Beschlussvorlage

Bauleitplanung - Bebauungsplan Nr. 102, 1. Änderung „Gewerbegebiet an der Weißenfelder Straße,, frühzeitige Beteiligung der Öffentlichkeit und der Träger öffentlicher Belange nach § 3 Abs. 1 und § 4 Abs. 1 BauGB - Behandlung der Stellungnahmen zu den vorgebrachten Anregungen und Einwendungen - Billigungsbeschluss

9. Stadtwerke München

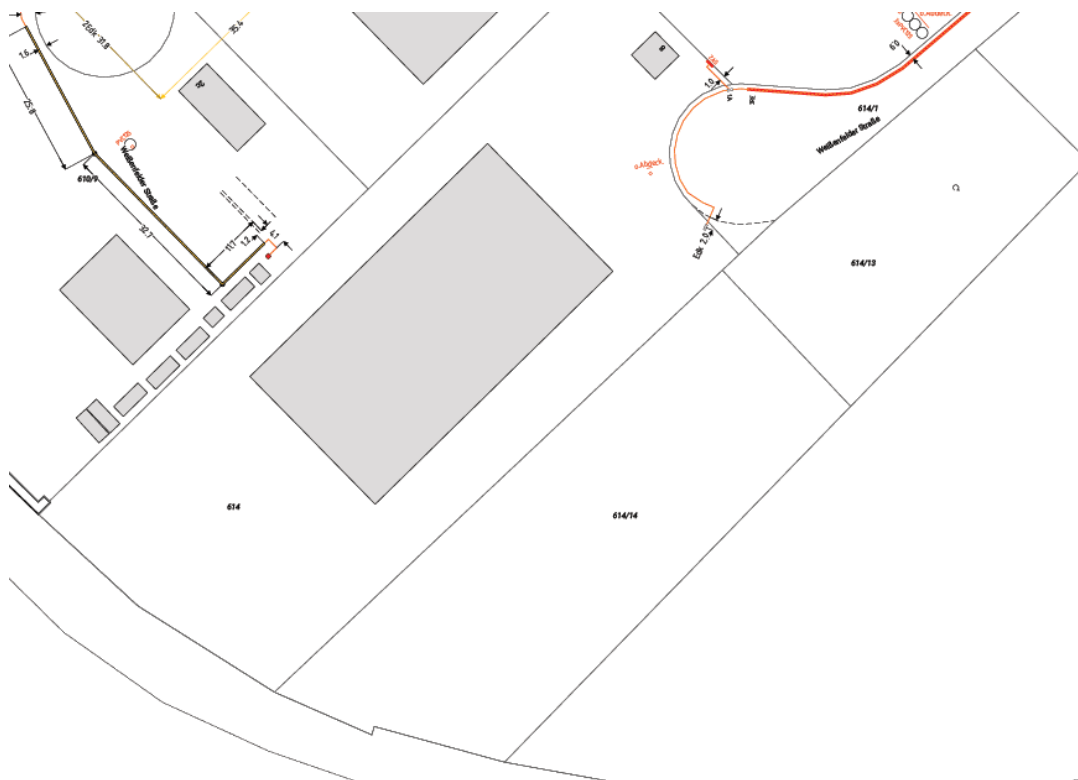
Im Planungsumfang befinden sich in der Weißenfelderstraße unsere Stromversorgungsanlagen. Unsere bestehenden Stromversorgungsanlagen (rot eingezeichnet) sind aus dem Eintrag im beiliegenden Planentwurf und Bestandplanauszug zu ersehen.

Die vorhandene Überdeckung unserer Versorgungsanlagen darf sich durch bauliche Maßnahmen sowie Geländemodellierungen nicht verändern. Für Baumpflanzungen gilt ein Mindestabstand von 2,5 m zu allen Kabeln, Leitungen und Schachtbauwerke der SWM. Die Abstände werden zwischen der Baumachse und der Anlagenaußenkante gemessen. Grundlage ist die DIN 18920. Geplante Baumaßnahmen dürfen nur nach vorheriger örtlicher Einweisung in den Leitungsbestand durch die Aufgrabungskontrolle der Stadtwerke München begonnen werden.

Wie aus dem von den Stadtwerken übersandten Plan erkennbar ist, befindet sich das Ende der gegenständlichen Leitung deutlich außerhalb des Planbereiches. Die Gemeinde Feldkirchen erachtet es daher für nicht erforderlich, entsprechende Hin-weise in den Bebauungsplan aufzunehmen. Der Anregung wird nicht entsprochen.

Im Übrigen beziehen sich die Anregungen auf die der Bauausführungen. Änderungen oder Ergänzungen im Bebauungsplan sind hierfür nicht erforderlich.
